現行版（共通 11R2）	改訂案	内容																																																						
<p>2. 使用前事業者検査の項目の決定方針 (2) 様式-8における検査項目の決定</p> <p>(1)で整理した設計結果に対して、表1に示す要求種別、確認項目等の考え方をういて、検査項目を決定する。決定した検査項目は、様式-8に整理する。また、検査前条件として健全性を確認すべき検査対象の関連設備についても様式-8に整理する。</p> <p>なお、核燃料物質等を用いる試験としてガラス溶融炉の検査および気体、液体廃棄物放出放射エネルギーに係る検査を実施する。</p> <p>3. 使用前事業者検査の検査方法 (2) 検査項目および方法の選定</p> <p>(略)</p> <p>表2 検査項目、検査概要および判定基準の考え方</p> <table border="1" data-bbox="124 928 1279 1602"> <thead> <tr> <th>検査項目</th> <th>検査概要※1</th> <th>判定基準の考え方</th> </tr> </thead> <tbody> <tr> <td rowspan="4">共通</td> <td>材料検査</td> <td>・使用されている材料の化学成分、機械的強度等が設工認のとおりであることを確認する。</td> <td>・設工認のとおりであること。</td> </tr> <tr> <td rowspan="3">状態確認検査</td> <td>・設置要求における機器保管状態、設置状態、接近性、分散配置および員数が設工認に記載のとおりであることを確認する。</td> <td>・設工認のとおりであること。</td> </tr> <tr> <td>・評価要求に対するインプット条件（耐震サポート等）との整合性を確認する。</td> <td>・設工認のとおりであること。</td> </tr> <tr> <td>・運用要求における手順が整備され、利用できることを確認する。</td> <td>・運用された手順が整備され、利用できること。</td> </tr> <tr> <td rowspan="4">建物・構築物</td> <td>基盤検査</td> <td>・基盤の高さ、岩質、強度が設工認のとおりであることを確認する。</td> <td>・設工認のとおりであること。</td> </tr> <tr> <td>構造検査</td> <td>・主要寸法、据付状態等が設工認のとおりであることを確認する。</td> <td>・設工認のとおりであること。</td> </tr> <tr> <td>強度検査</td> <td>・コンクリートの強度が設工認のとおりであることを確認す

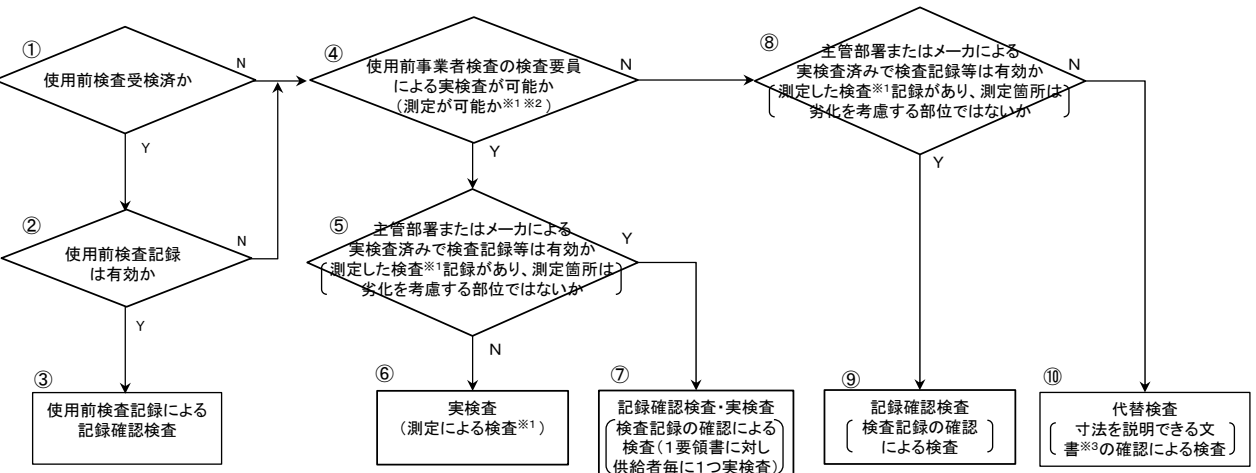
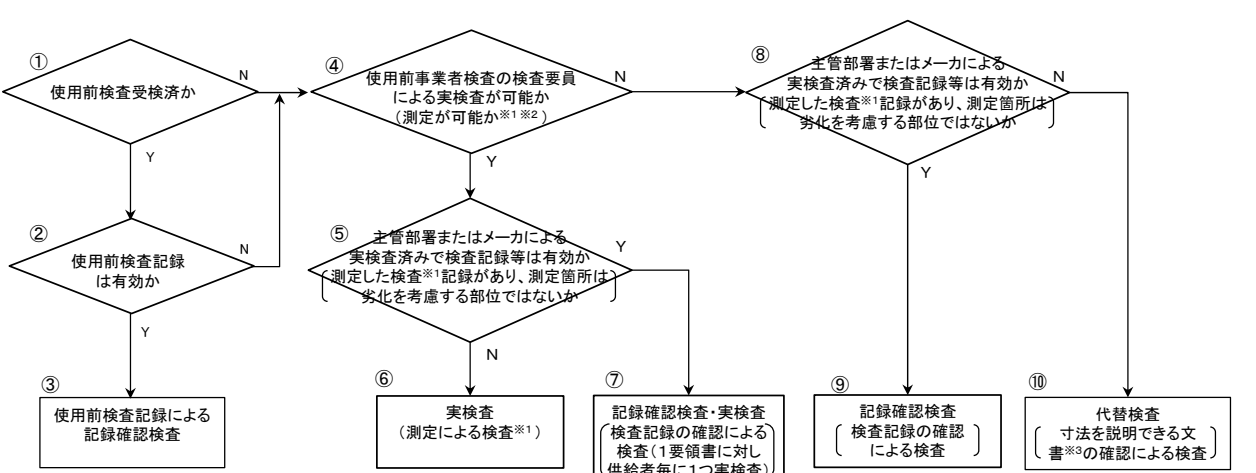
現行版（共通 11R2）	改訂案	内容
<p>別紙-3 検査方法の選定の考え方</p> <p>2. 再処理施設の特性を踏まえた検査方法の選定の考え方</p> <p>(略)</p> <p>○また、上記に加え、建設以降に想定される再処理施設の劣化の特徴を考慮した検査方法の選定が必要となる。</p> <p>【特性④】 硝酸系の内面腐食による板厚の減肉や防錆処置されていない炭素鋼等の一般鋼材の外表面腐食による板厚の減肉を想定している。</p> <p>【特性⑤】 低サイクル疲労、中性子照射脆化、照射誘起型応力腐食割れ、2相ステンレス鋼の熱時効は、再処理施設においては想定されない。</p>	<p>別紙-3 検査方法の選定の考え方</p> <p>2. 再処理施設の特性を踏まえた検査方法の選定の考え方</p> <p>(略)</p> <p>○また、上記に加え、建設以降に想定される再処理施設の劣化の特徴を考慮した検査方法の選定が必要となる。</p> <p>【特性④】 硝酸系の内面腐食による板厚の減肉や防錆処置されていない炭素鋼等の一般鋼材の外表面腐食による板厚の減肉を想定している。</p> <p>【特性⑤】 低サイクル疲労、中性子照射脆化、照射誘起型応力腐食割れ、2相ステンレス鋼の熱時効は、以下の理由から再処理施設においては想定されない。</p> <ul style="list-style-type: none"> ・低サイクル疲労 低サイクル疲労は、高温・高圧となる原子力発電所の原子炉容器等でプラントの起動・停止時の繰り返しにより疲労割れの発生に至る可能性を考慮する必要がある。再処理施設は、そのような高温・高圧となる機器は存在しないことから低サイクル疲労を想定する必要はない。 ・中性子照射脆化 中性子照射脆化は、炭素鋼やフェライト系材料に、高エネルギーの中性子を照射することにより延性や靱性が低下する現象である。再処理施設では、中性子照射の影響を受ける可能性のあるセル内の放射性物質を内包する機器・配管は、オーステナイト系ステンレス鋼を採用していることから中性子照射脆化を想定する必要はない。 ・照射誘起型応力腐食割れ 照射誘起型応力腐食割れは、オーステナイト系ステンレス鋼への中性子照射が蓄積した場合に、応力腐食割れの感受性が高まることにより、応力腐食割れに至る現象である。再処理施設は、照射誘起型応力腐食割れの発生を想定すべき中性子照射量に対し、操業40年間の中性子積算照射量が十分低いことから照射誘起型応力腐食割れを想定する必要はない。 ・2相ステンレス鋼の熱時効 再処理施設では、2相ステンレス鋼は使用していないことから2相ステンレス鋼の熱時効を想定する必要はない。 	<p>再処理施設において想定されない理由を明記</p>
